Verslag huishoudelijke elektrische installatie op laagspanning en zeer lage spanning

Referentie: 010-20260804-01	Datum controle: 04/08/2026
Keurder: 010

Eigenaar:	Dox -Cogghe	EAN-code:	Onbekend
Adres installatie:	Lispersteenweg 197, 2500 - Lier	Nummer teller(s):	8816100
		Distributienetbeheerder installatie:	Fluvius
Datum uitvoering installatie: ☐ Vóór 01/10/1981 ☒ Tussen 01/10/1981 en 01/06/2020 ☐ Vanaf 01/06/2020			
Type:	☒ Wooneenheid ☐ Niet-huishoudelijk ☐ PV ☐ Batterij ☐ Laadpaal

☐ 6.4 (Gelijkvormigheidscontrole voor ingebruikname) ☐ 6.4 (Belangrijke wijziging/uitbreiding) ☒ 6.5 (Controlebezoek) ☐ 8.4.1 (Controlebezoek van een oude installatie voor de verzwaring van de aansluiting op het openbaar distributienet) ☐ 8.4.2 (Controlebezoek van een oude installatie bij verkoop) ☐ 8.4.3 (Vrij controlebezoek van een oude installatie) ☒ Afwijkende beschikkingen (Boek 1) toegepast ☐ Herkeuring op het verslag
--

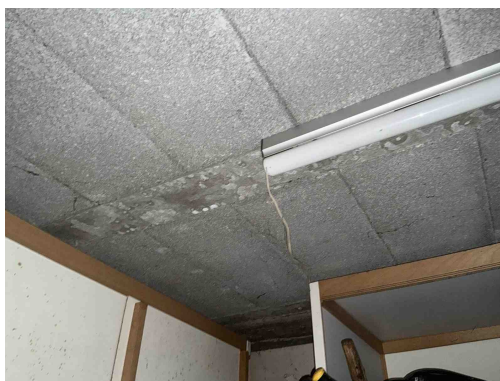
A05 - De waarde van de spreidingsweerstand van de aardverbinding is te hoog (Boek 1: 5.4.2).
Opmerking: Algemeen

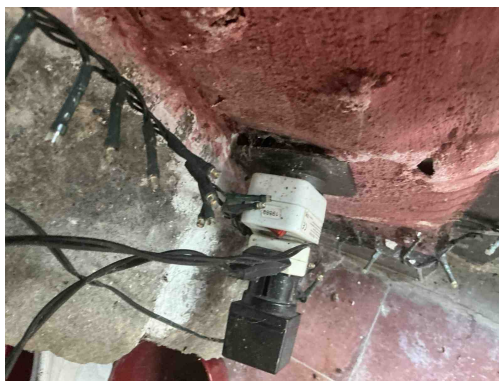
C27 - Het gebruik van geleiders van het type VTLMB (côte-à-côte) is niet toegestaan (Boek 1: 1.4.2.1).
Opmerking: Oa garage

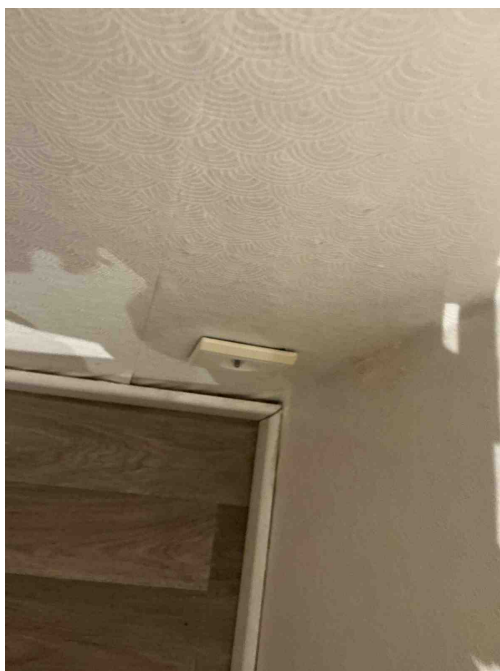
T10 - Bepaalde contactdozen en/of schakelaars zijn niet degelijk bevestigd (Boek 1: 1.4.1.3).
Opmerking: Algemeen de woning

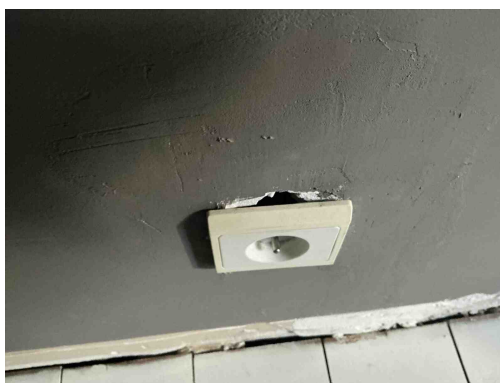
T10 - Bepaalde contactdozen en/of schakelaars zijn niet degelijk bevestigd (Boek 1: 1.4.1.3).
Opmerking: Algemeen de woning

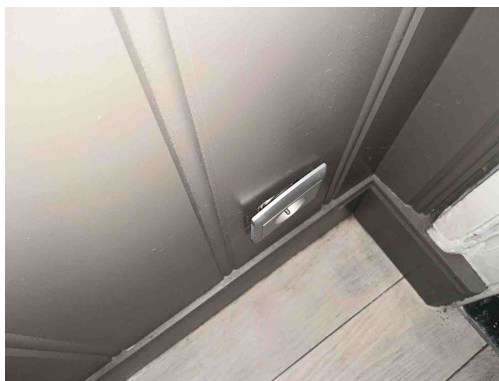
T10 - Bepaalde contactdozen en/of schakelaars zijn niet degelijk bevestigd (Boek 1: 1.4.1.3).
Opmerking: Algemeen de woning

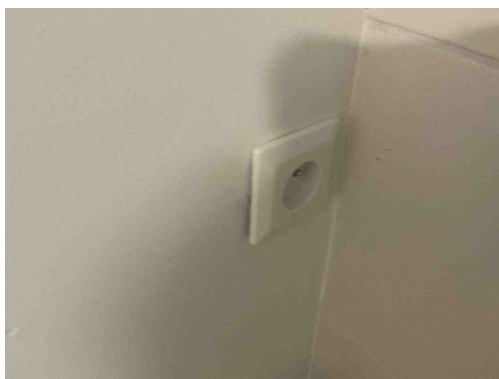
T10 - Bepaalde contactdozen en/of schakelaars zijn niet degelijk bevestigd (Boek 1: 1.4.1.3).
Opmerking: Algemeen de woning

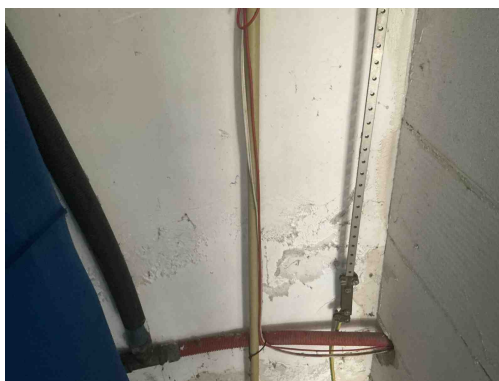
T10 - Bepaalde contactdozen en/of schakelaars zijn niet degelijk bevestigd (Boek 1: 1.4.1.3).
Opmerking: Algemeen de woning

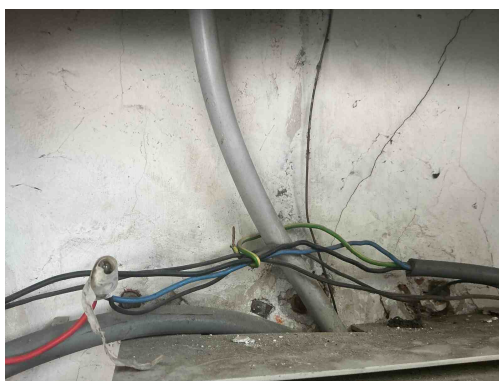
C21 - Het gebruik van geleiders van het type VOB, zonder bijkomende afscherming is niet toegestaan (Boek 1: 5.2.9.6).
Opmerking: Oa bord 1 en 2 , slaapkamer ,....

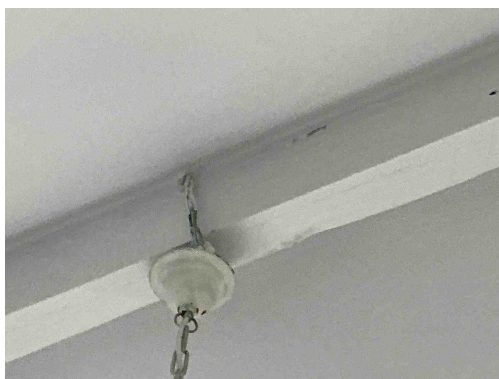
C21 - Het gebruik van geleiders van het type VOB, zonder bijkomende afscherming is niet toegestaan (Boek 1: 5.2.9.6).
Opmerking: Oa bord 1 en 2 , slaapkamer ,....

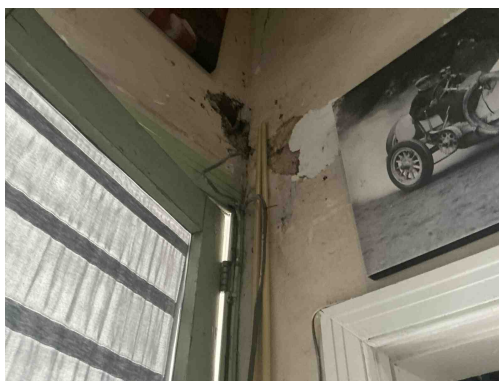
C21 - Het gebruik van geleiders van het type VOB, zonder bijkomende afscherming is niet toegestaan (Boek 1: 5.2.9.6).
Opmerking: Oa bord 1 en 2 , slaapkamer ,....

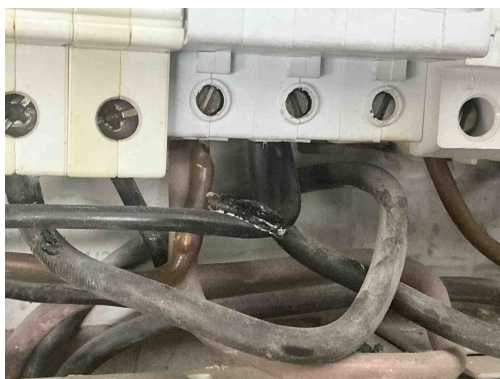
C28 - Niet gebruikte leidingen onder spanning zijn niet op een degelijke manier geïsoleerd of verwijderd (Boek 1: 4.2.1.1).
Opmerking: Oa aan bord 1 en garage

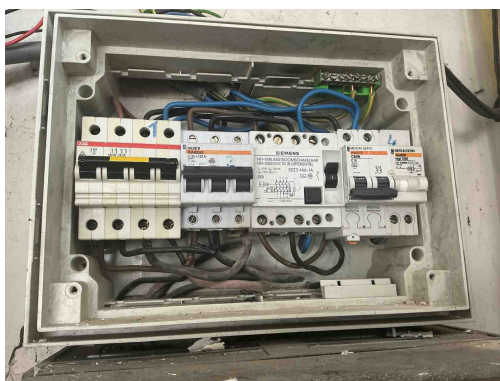
B14 - Abnormale opwarming van de beveiligingen, schakelapparatuur, aansluitklemmen (Boek 1: 4.4.1.1).
Opmerking: Oa bord 1

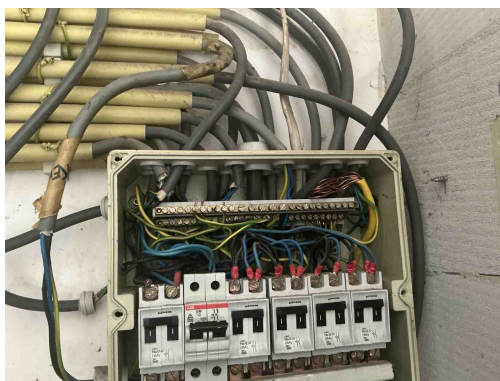
T21 - Het elektrisch materieel is niet geplaatst volgens de voorschriften van de fabrikant/ regels van goed vakmanschap . (Boek 1: 1.4.1.3)
Opmerking: Oa bord 1,2,3,4,...

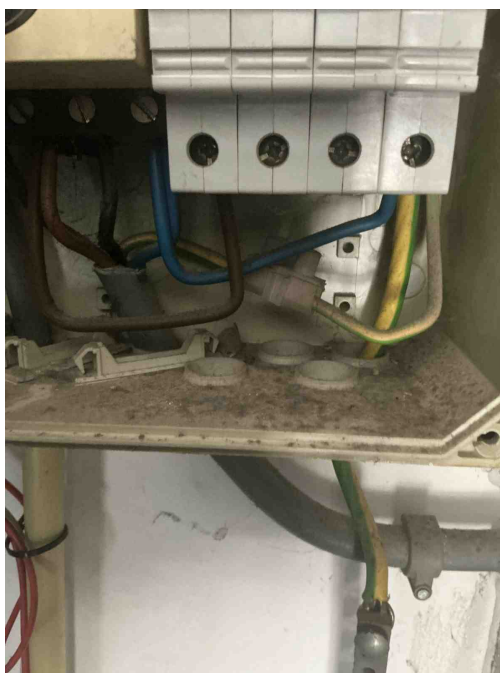
T21 - Het elektrisch materieel is niet geplaatst volgens de voorschriften van de fabrikant/ regels van goed vakmanschap . (Boek 1: 1.4.1.3)

Opmerking: Oa bord 1,2,3,4,...

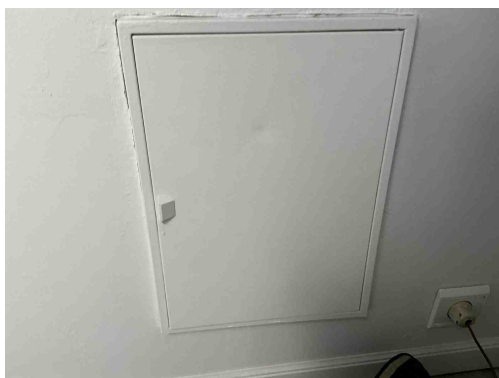
T21 - Het elektrisch materieel is niet geplaatst volgens de voorschriften van de fabrikant/ regels van goed vakmanschap . (Boek 1: 1.4.1.3)

Opmerking: Oa bord 1,2,3,4,...

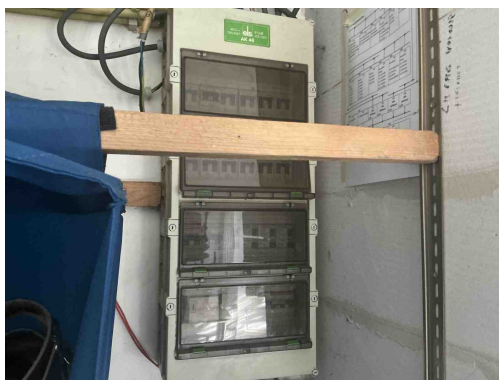
B17 - De voedingsspanning is niet op elk bord vermeld (Boek 1: 3.1.3.3).
Opmerking: Oa bord 1,2,3,4,....

B18 - Het volgnummer is niet op elk bord vermeld (Boek 1: 3.1.3.3).
Opmerking: Oa bord 1,2,3,4,....

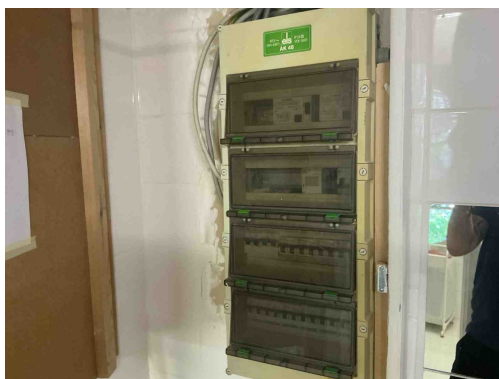
B17 - De voedingsspanning is niet op elk bord vermeld (Boek 1: 3.1.3.3).
Opmerking: Oa bord 1,2,3,4,....

B18 - Het volgnummer is niet op elk bord vermeld (Boek 1: 3.1.3.3).
Opmerking: Oa bord 1,2,3,4,....

B06 - Het elektrisch verdeelbord heeft niet de minimale beschermingsgraad IPXX-B in een gewone ruimte (Boek 1: 4.2.2.3).
Opmerking: Oa bord 2,3,4,...

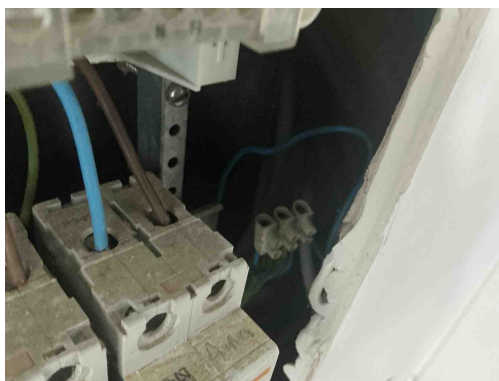
B17 - De voedingsspanning is niet op elk bord vermeld (Boek 1: 3.1.3.3).
Opmerking: Oa bord 1,2,3,4,....

B18 - Het volgnummer is niet op elk bord vermeld (Boek 1: 3.1.3.3).
Opmerking: Oa bord 1,2,3,4,....

B06 - Het elektrisch verdeelbord heeft niet de minimale beschermingsgraad IPXX-B in een gewone ruimte (Boek 1: 4.2.2.3).
Opmerking: Oa bord 2,3,4,....

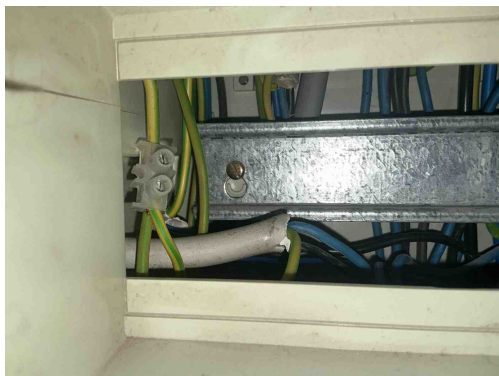
C35 - Er zijn doorverbindingen gemaakt met lusterklemmen; er kon niet aangetoond worden dat deze klemmen geschikt zijn voor de aanwezige spanning, stroom en draadsectie en dat ze "CE" zijn (Boek 1: 1.4.2.1.).

Opmerking: Oa bord 3 en 4

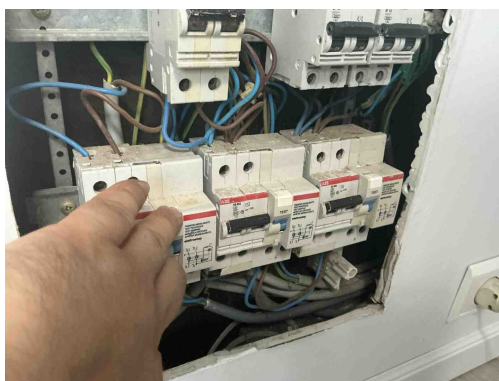
C35 - Er zijn doorverbindingen gemaakt met lusterklemmen; er kon niet aangetoond worden dat deze klemmen geschikt zijn voor de aanwezige spanning, stroom en draadsectie en dat ze "CE" zijn (Boek 1: 1.4.2.1.).

Opmerking: Oa bord 3 en 4

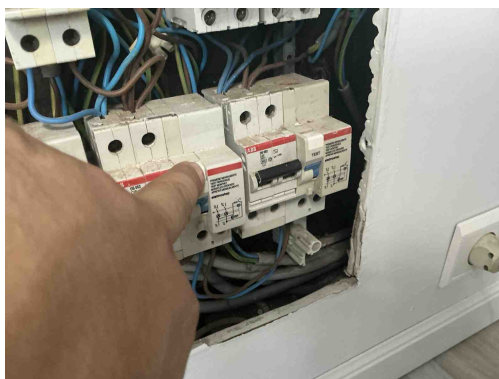
D01 - De differentieelstroominrichting schakelt niet uit na indrukken van de testknop (Boek 1: 5.3.5.3).
Opmerking: Oa in bord 4

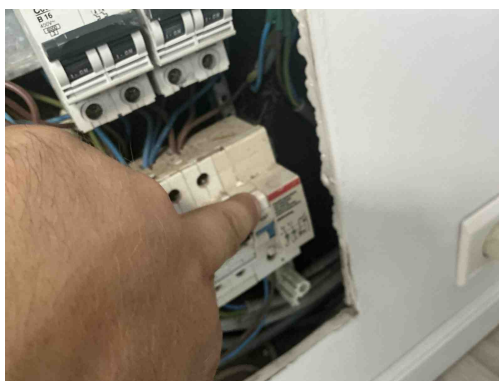
D01 - De differentieelstroominrichting schakelt niet uit na indrukken van de testknop (Boek 1: 5.3.5.3).
Opmerking: Oa in bord 4

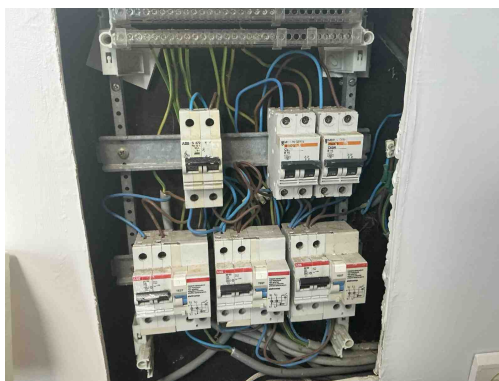
D01 - De differentieelstroominrichting schakelt niet uit na indrukken van de testknop (Boek 1: 5.3.5.3).
Opmerking: Oa in bord 4

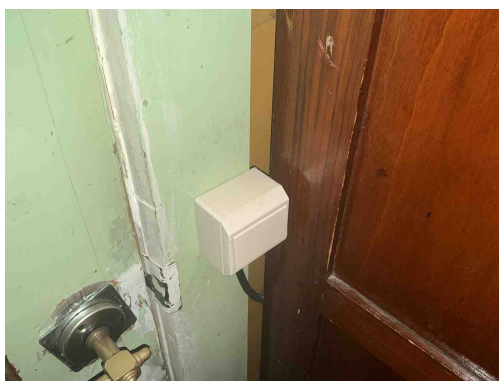
B28 - Het elektrisch verdeelbord in een huishoudelijke ruimte is niet voorzien van een achterwand (Boek 1: 5.3.5.1).
Opmerking: Oa bord 4

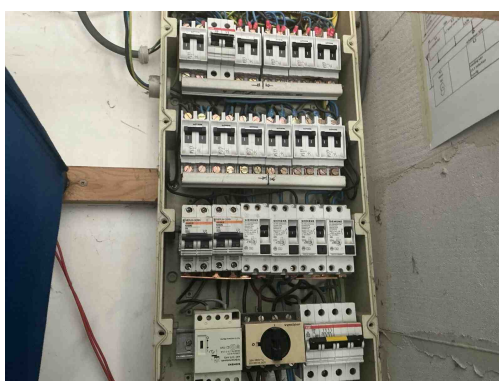
T13 - Opbouwcontactdozen en/of -schakelaars zonder achterplaatje mogen niet rechtstreeks op een brandbare ondergrond bevestigd worden (Boek 1: 4.3.3.5).
Opmerking: Oa garage

C38 - Het gebruikte kabeltype (snoerkabel) voldoet niet aan de specificaties die van toepassing zijn op voedingsleidingen voor vaste installatie (Boek 1: 1.4.2.1, 5.2.6.2).
Opmerking: Oa badkamer en garage
